JRR-3 の制御棒挿入性への製作公差の影響について

令和 3 年 2 月 15 日
 日本原子力研究開発機構
 原子力科学研究所

【R2. 11. 18 ヒアリングコメント】

図 1 挿入性評価イメージ図

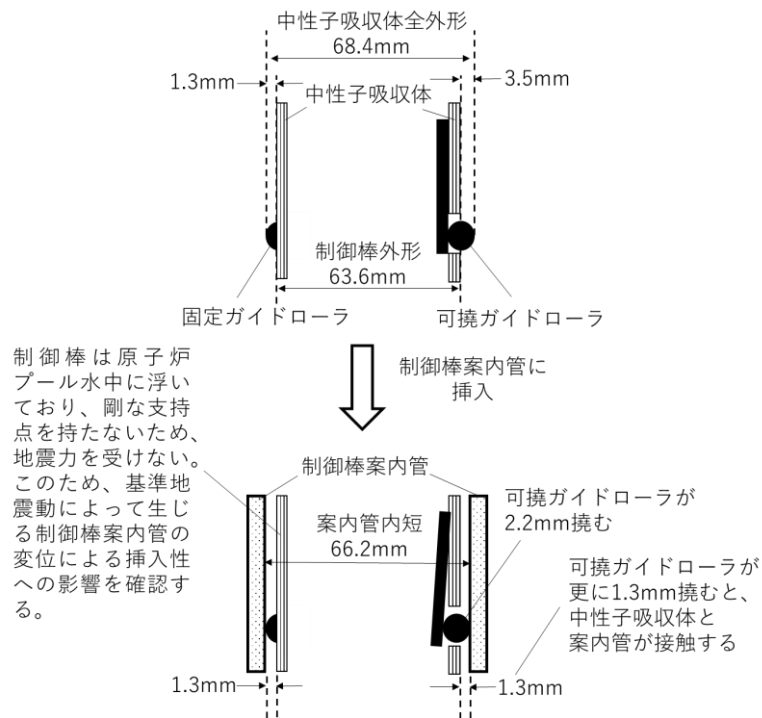
制御棒案内管に製作公差が記載されているが、公差と挿入性の関係を説明すること。

設工認（その 1 1）*の添付書類 7「制御棒の挿入性に係る説明書（中性子吸収体及びフォロー型燃料要素）」にて説明したとおり、中性子吸収体及びフォロー型燃料要素（以下「制御棒」という。）は制御棒案内管との間に 1.3mm のクリアランスを有しており、基準地震動 Ss 時における制御棒案内管の変位が当該クリアランスに収まるため、制御棒案内管と制御棒は接触することはなく、その挿入性は確保される。
